Relazione allegata alle osservazioni

La proposta di PUG in vari passaggi prevede in ambito urbano e nelle aree di pianura misure "orientate alla riduzione dei flussi di traffico, promuovendo la mobilità ciclistica e sostenibile e l'intermodalità". In tale prospettiva si rendono necessari gli interventi di seguito indicati.

Relativamente alla Zona Est, nominata nelle strategie locali SL1: Borgo Punta, Quacchio, Via Comacchio, non sono evidenziate alcune criticità e indirizzi di trasformazione che qui rilevo.

FERRARA - VIA DON ZANARDI

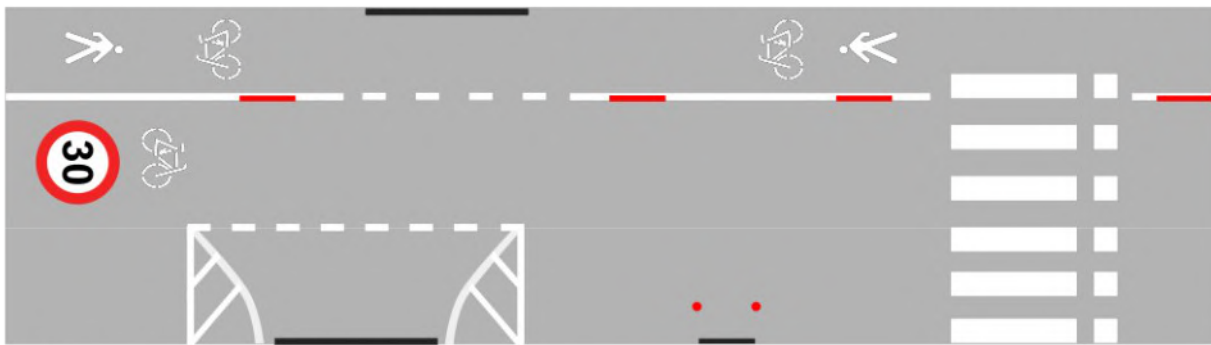
Via Don Zanardi in varie mappe presenti nella proposta di PUG è segnata come ciclabile ma in realtà può essere percorsa dalle biciclette solo in direzione ovest-est, nonostante, sia con petizioni sia con continue richieste all'Amministrazione, centinaia di residenti del quartiere Borgo Punta avevano chiesto di renderla percorribile in bicicletta anche nella direzione est-ovest.

I ripetuti interventi sulla viabilità di Via Don Zanardi non hanno risolto tale problema e il progetto di costruzione della nuova scuola Manzoni con il relativo parcheggio potrebbe evidenziare ulteriormente questa criticità.

In merito, pur rispettando l'impegno profuso nella ricerca di una soluzione, ci permettiamo di proporre un possibile schema di viabilità che consentirebbe l'utilizzo ciclabile di Via Don Zanardi in entrambi i sensi.

Schema di come si potrebbe realizzare la ciclabilità in entrambe i sensi

- 1° portare la larghezza della ciclopedonale lato nord a 200 cm
- 2° portare la larghezza della carreggiata ciclabile (strada ciclabile) a 275 cm
- 3° portare la larghezza del lato "parcheggiabile" lato sud a 250-300 cm a seconda della larghezza strada senza prefigurare gli stalli, delineando solo, se proprio necessario, le aree di ingresso/uscita dai passi carrai
- 4° proteggere la ciclopedonale, soprattutto nelle intersezioni, con — archetti parapedonali
- 5° proteggere i cancelli pedonali, lato sud, con • paletti parapedonali

Commento: Questa soluzione risolverebbe l'annosa richiesta dei residenti di Borgo Punta di poter percorrere in bicicletta Via Don Zanardi da Est a Ovest e sostituirebbe la certa infrazione del Codice della Strada di tutti quei ciclisti che ogni giorno percorrono Via Don Zanardi da Est a Ovest, sulla pedonale, con la possibile infrazione del CdS, di quegli automobilisti che parcheggiano troppo vicino alle case. Il restringimento della carreggiata porterà inoltre a moderare la velocità a quei tanti automobilisti che non rispettano il limite di velocità dei 30Kmh.
